**Věc: Rekonstrukce žst. Vlkov u Tišnova**

Vysvětlení/ změna/ doplnění zadávací dokumentace č. 6  
ve smyslu § 98 a § 99 zákona č. 134/2016 Sb., o zadávání veřejných zakázek, ve znění  
pozdějších předpisů (dále jen „ZZVZ“)

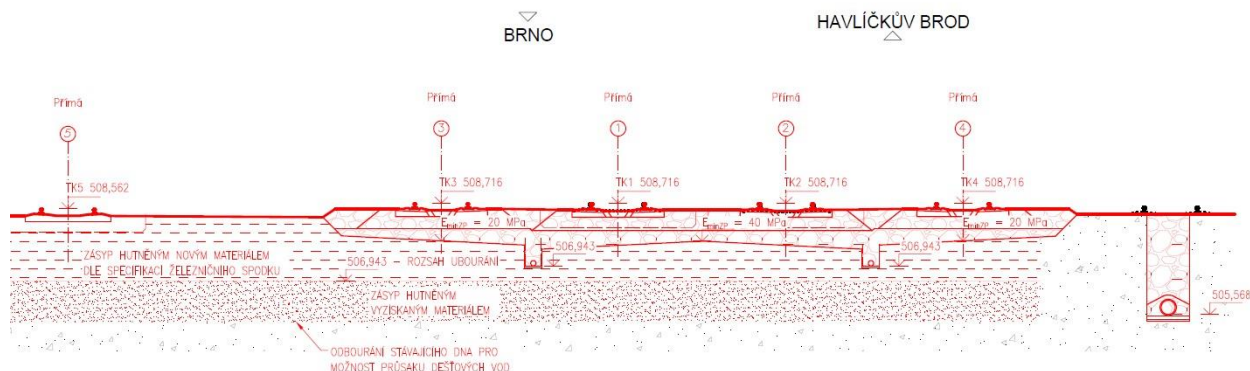
SO 01-11-02 pol. č. 3 VÝPLŇ VRSTVY Z KAMENIVA DRCENÉHO, INDEX ZHUTNĚNÍ ID DO 0,9

K výplňovému materiálu: Poznámky u položky uvádí: **položka zahrnuje dodávku**

**předepsaného kameniva.** Ve výkresu se uvádí: **Zásyp hutněným novým materiálem dle specifikací železničního spodku.** V TZ je pak uvedeno: *Prostor po vrstvy železničního spodku bude vyplněn vyzískanou hutněnou zeminou ze stavby.* **Nad touto výškou bude**

**prostor přesypán novým materiálem dle požadavků železničního spodku.** Následuje odrážkový seznam skladby pražcového podloží s uvedenými, předpokládáme minimálními, tloušťkami jednotlivých vrstev. Vzhledem k špatnému kótování (viz obrázek níže – nový stav, příčný řez), kde má subplán stejnou kótu jak dno trativodu nelze ani odhadnout přibližný poměr mezi jednotlivými vrstvami, natož odhadnout podíl jednotlivých frakcí kamenivo v celkovém objemu 402 m3 ve výměře dané položky. Mohl by zadavatel upřesnit podíl

jednotlivých frakcí v daném objemu? Zároveň jsme v rozpočtu nenašli položku pro rozprostření geotextilie na subpláni jak je uvedeno v TZ.

Součástí tohoto objektu jsou pouze zásypy po úroveň zemní pláň (subplán v TZ). V této úrovni bude dodrženo hutnění uvedené ve výkrese i TZ v hodnotě  $E_{minZP}$ . Nad touto hladinou jsou vrstvy již součástí SO 01-11-01 Žst. Vlkov u Tišnova, železniční spodek. Pol. č. 3 VÝPLŇ VRSTVY Z KAMENIVA DRCENÉHO, INDEX ZHUTNĚNÍ ID DO 0,9 je tak definována pouze parametrem  $E_{minZP}$ . Předpokládáme použití jednoho druhu kameniva ŠD fr. 0/32. Rozprostření geotextilie na subpláni je již součástí objektu SO 01-11-01 Žst. Vlkov u Tišnova, železniční spodek.
